ΣΧΕΤΙΚΑ ΜΕ ΤΗΝ ΑΠΟΚΑΤΑΣΤΑΣΗ ΤΗΣ Β.Α. ΓΩΝΙΑΣ ΤΗΣ ΑΝΑΤΟΛΙΚΗΣ ΠΡΟΣΤΑΣΕΩΣ ΤΟΥ ΕΡΕΧΘΕΙΟΥ

ΑΘΗΝΑ
ΙΟΥΝΙΟΣ 1987

ΘΕΜΑ: Σχετικά με την αποκατάσταση της Β.Α. γωνίας της ανατολικής προστάσεως του Ερεχθείου

Σχ. 1) - ΜΕΛΕΤΗ ΑΝΑΔΙΑΤΑΞΕΩΣ ΛΙΠ Β. ΤΟΙΧΟΥ

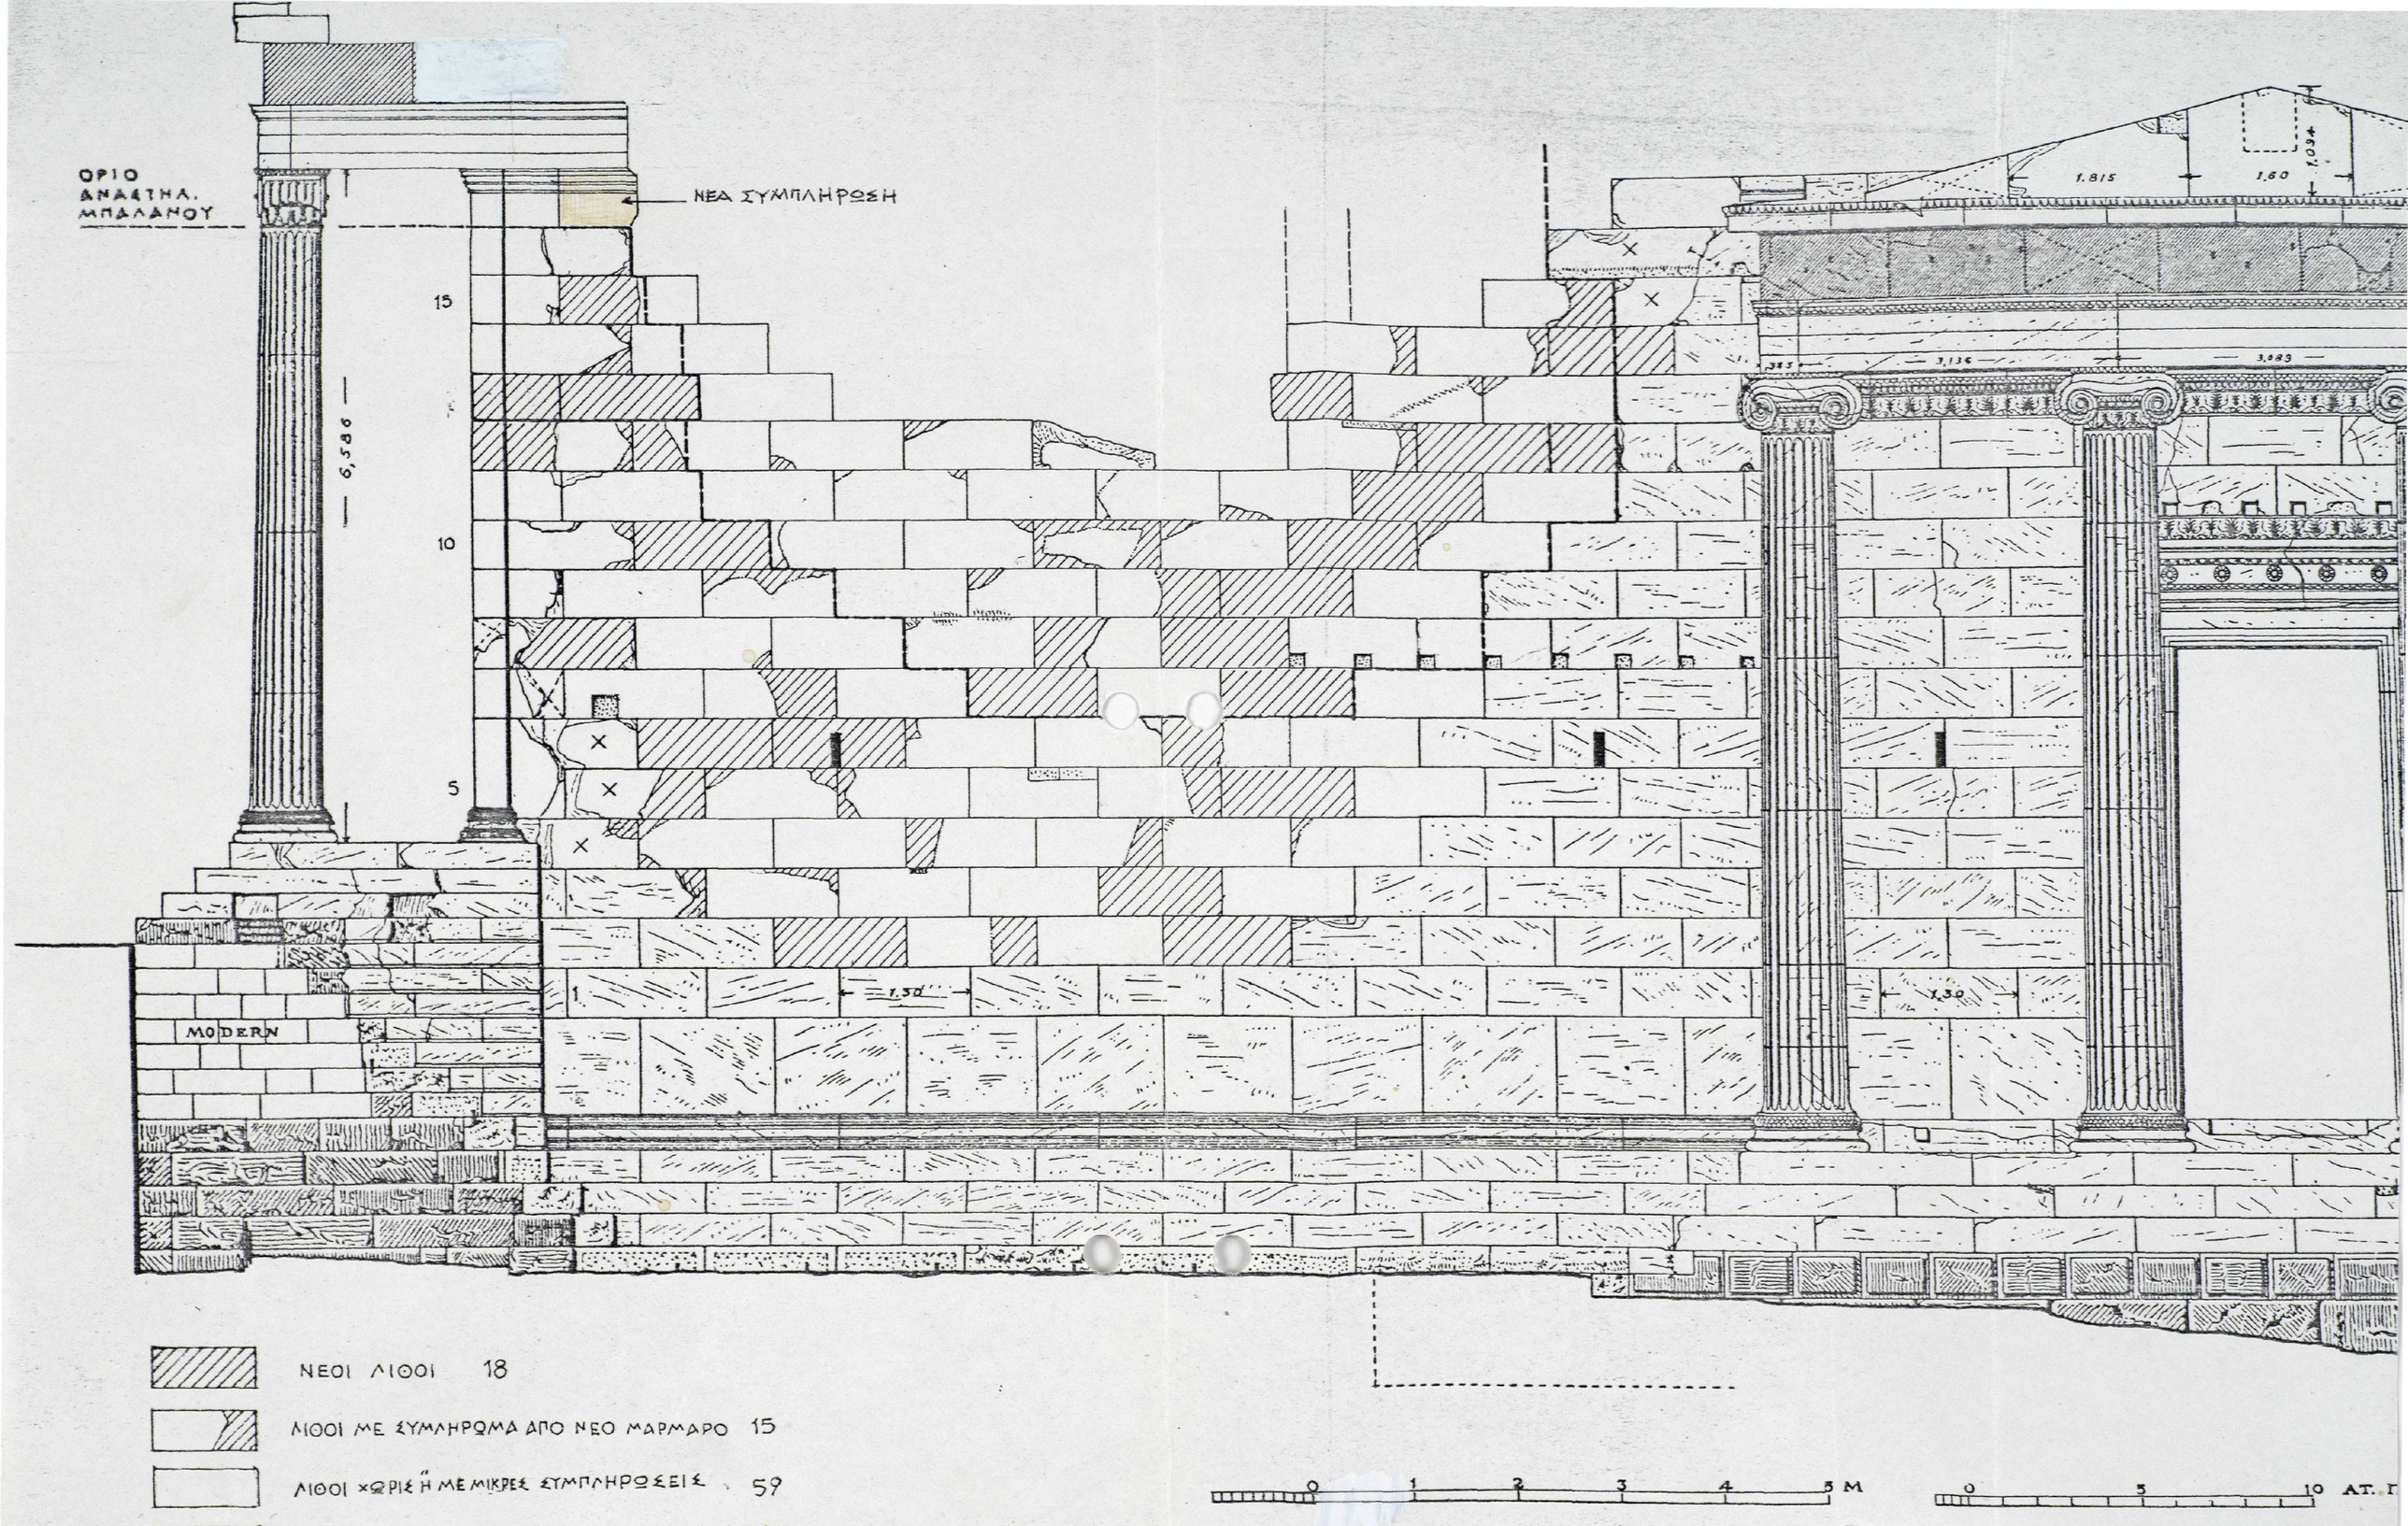
Κατά την συνεδρίαση της ΕΣΜΑ που πραγματοποιήθηκε στις 4.6.87 στην Ακρόπολη εξετάσθηκε το θέμα της αισθητικής παρουσίασης του ΒΑ. θριγκού της ανατολικής προστάσεως όπου εκφράστηκαν αντιρρήσεις σχετικά με το παρουσιαζόμενο κενό μεταξύ του νέου προς Β. επιστυλίου και του λίθου της ανώτερης σειράς του τοίχου στο ύψος της γωνιακής επικρανίτιδας.

Πράγματι η απουσία ενός τμήματος ΛΙΠ επικρανίτιδας στη θέση αυτή δημιουργεί ένα κενό και αφήνει το επιστύλιο να μετεωρίζεται προς την δυτική κατεύθυνση.

Σημειώνεται ότι τόσο στην αρχική μελέτη (περί αποκαταστάσεως του Ερεχθείου σ. 314, σχ.95) όσο και στην μελέτη αναδιατάξεως των λίθων του Β.τοίχου (1985, σχ.4) που εγκρίθηκαν από το ΚΑΣ προβλέπονταν η τοποθέτηση τμήματος επικρανίτιδας από νέο υλικό έτσι ώστε να αποφεύγεται το δημιουργούμενο κενό. Στην μελέτη της ΒΑ. γωνίας της ανατολικής προστάσεως όπως τελικά διαμορφώθηκε κατά την συζήτηση στην ΕΣΜΑ, αποφασίστηκε νε τοποθετηθεί το επιστύλιο χωρίς την παρεμβολή της πρόσθετης επικρανίτιδας (πρακτικό 11/5.6.86 σελ. 4).

Προτείνεται λοιπόν η τοποθέτηση ενός τμήματος ΛΙΠ δυτικά της γωνιαίας επικρανίτιδας στον Β. τοίχο, που θα γίνει συρταρωτά, με κατεύθυνση από δυτικά προς τα ανατολικά. Το τμήμα

του μέλους μπορεί να αναπαριστά την πλήρη μορφή της επικρανίτιδας στην πρόσοψη αντιγράφοντας αυτήν του μουσείου του Μονάχου. Επίσης μπορεί να τοποθετηθεί τμήμα λίθου χωρίς την παρουσία διακοσμητικών στοιχείων σε αντιστοιχία με την επικρανίτιδα που κόπηκε την περίοδο της διαρπαγής των μαρμάρων από την Ακρόπολη και βρίσκεται σήμερα επί του τοίχου παρά την Β. πρόσταση. Στην πρώτη περίπτωση το αντίγραφο θα κατασκευαστεί από τσιμέντο ενώ στην δεύτερη περίπτωση από νέο πεντελικό μάρμαρο (σχ. 1).
